DĖL PIRKIMO DOKUMENTŲ PAAIŠKINIMO IR PATIKSLINIMO_7

Akcinė bendrovė „Via Lietuva“ (toliau – perkančioji organizacija) vykdo viešojo pirkimo *Valstybinės reikšmės krašto kelio Nr. 173 Molėtai–Pabradė ruožo nuo 23,074 iki 27,054 km rekonstravimas* (Pirkimo ID 5939681), atliekamo atviro konkurso būdu, procedūras ir, atsakydama į tiekėjų klausimus*, teikia pirkimo dokumentų paaiškinimus/patikslinimus.

DKŽ_2

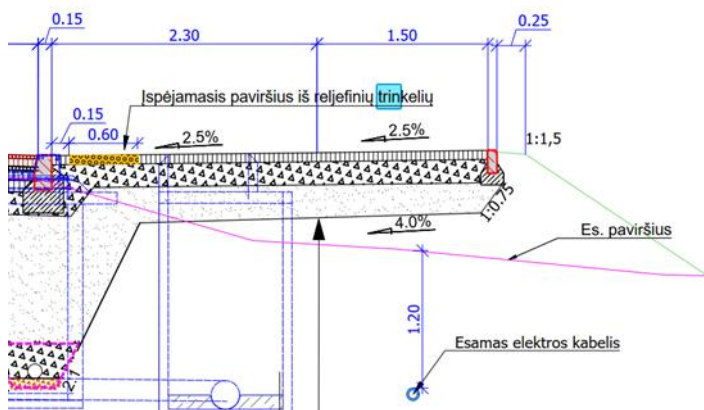
Konkursiniame DKŽ nėra duota 3 cm pasluoksnio po trinkelėmis.

Prašome patikslinti DKŽ šiuo darbu.

Paaiškiname, kad išlyginamojo sluoksnio (pasluoksnio) įrengimo darbai numatyti DKŽ Nr. 1 „Susisiekimo dalis“ eilutėje 9.10 (žr. pirkimo dokumentų paaiškinimą/ patikslinimą Nr. 6 (CVP IS pranešimo Nr. 526001), atsakymą į 2 klausimą). Patiksliname DKŽ Nr. 2 „Susisiekimo dalis (kelias Nr. 2812)“ – įterpiama nauja 7.3 eilutė „Išlyginamojo sluoksnio (pasluoksnio) iš skaldos atsijų h= 3 cm įrengimas“ (3 m²) (žr. pridedamą patikslintą techninio darbo projekto susisiekimo dalies (kelio Nr. 2812) darbų kiekių žiniaraštį ir pasiūlymo darbų kiekių žiniaraštį Nr. 2).
